改善箇所説明図

クラッチ断続用油圧シリンダ式

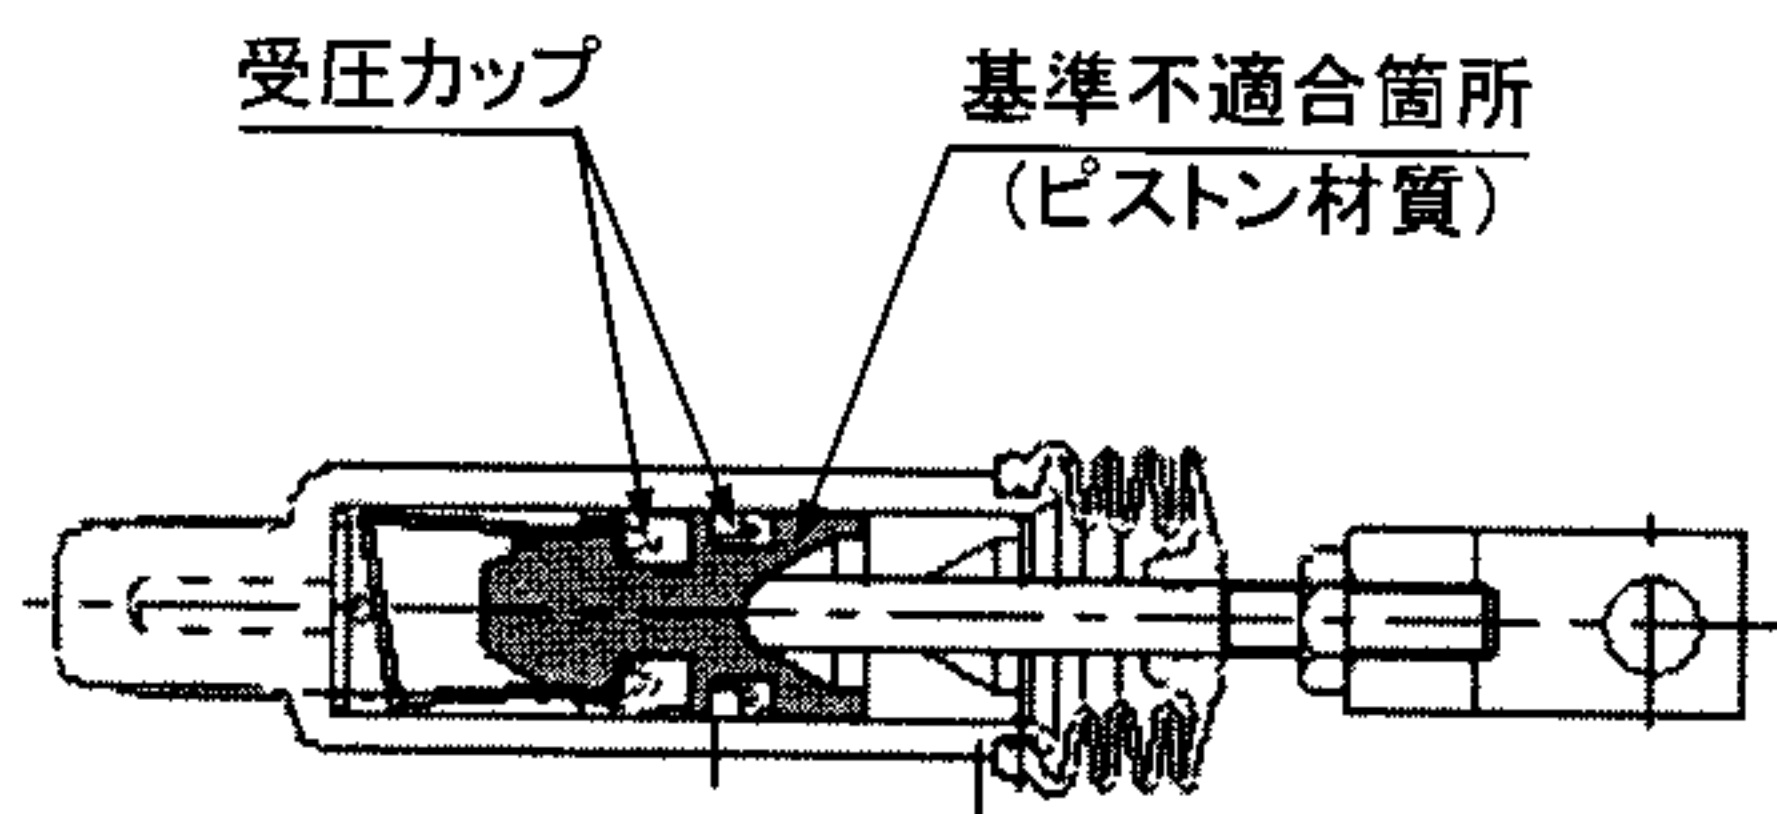
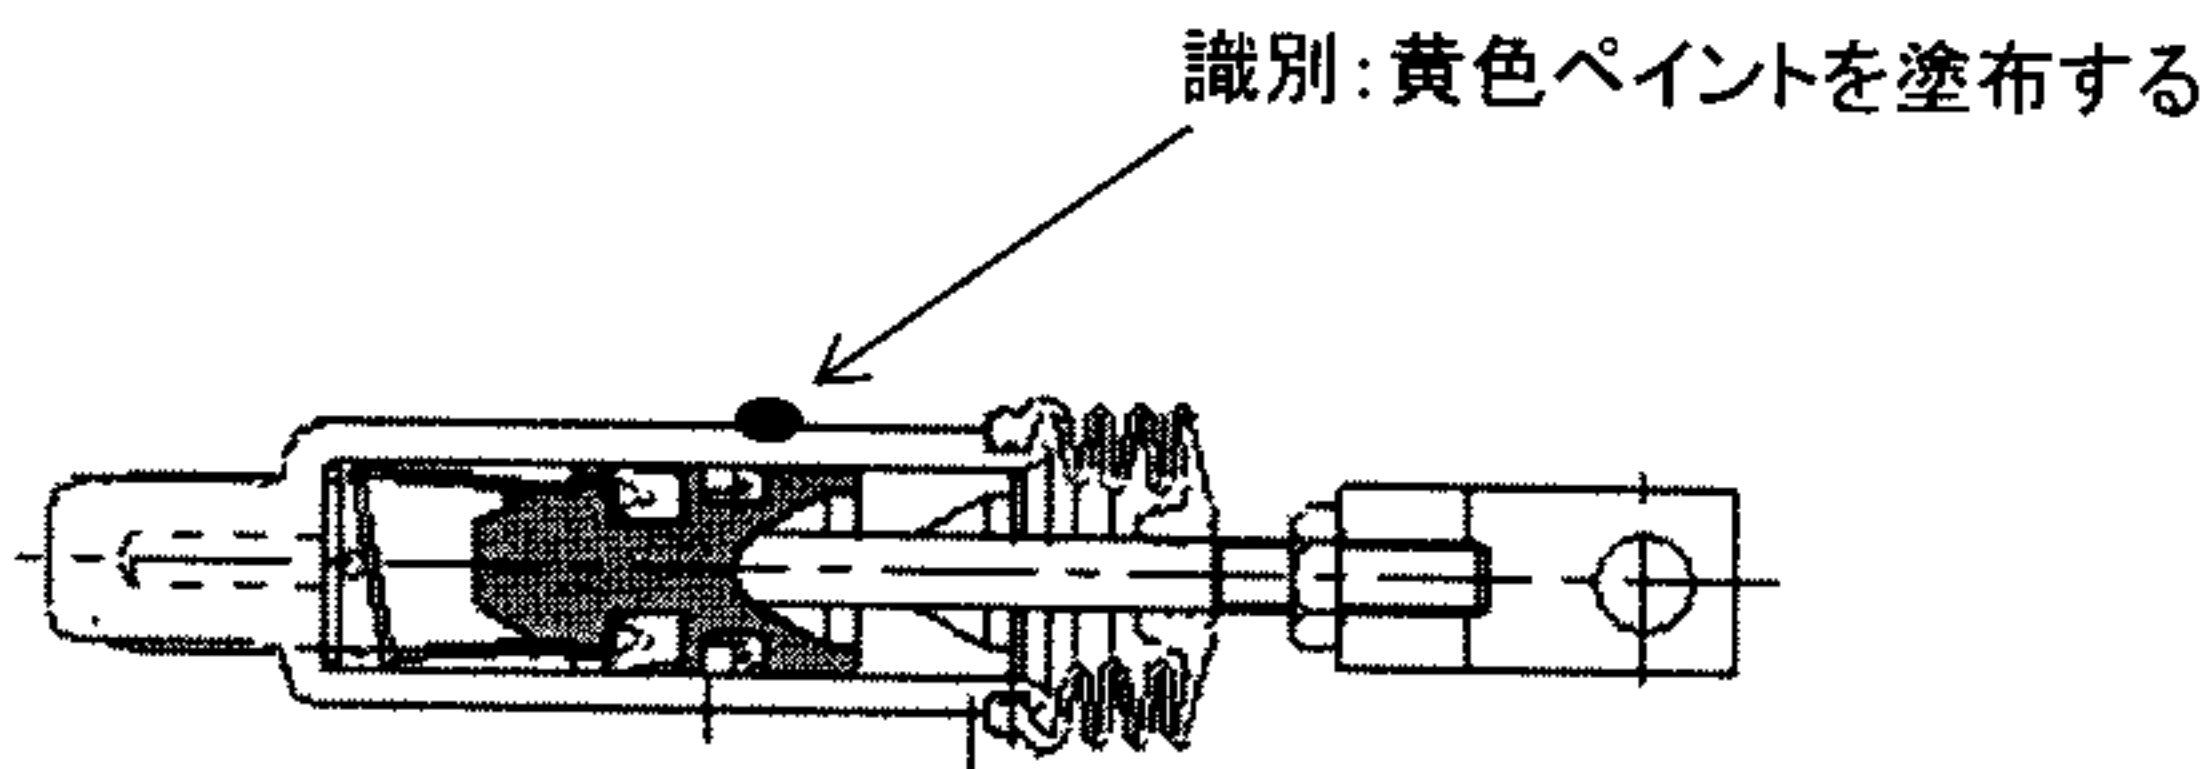
手動変速機付車において、クラッチ断続用油圧シリンダのピストン材質が不適切なため、クラッチ断続操作を繰り返し行くと、当該ピストンが磨耗し、受圧カップが損傷することがある。そのため、当該油圧シリンダより作動油が漏れ、クラッチ操作ができなくなるおそれがある。

全車両、クラッチ断続用油圧シリンダ式を良品と交換する。
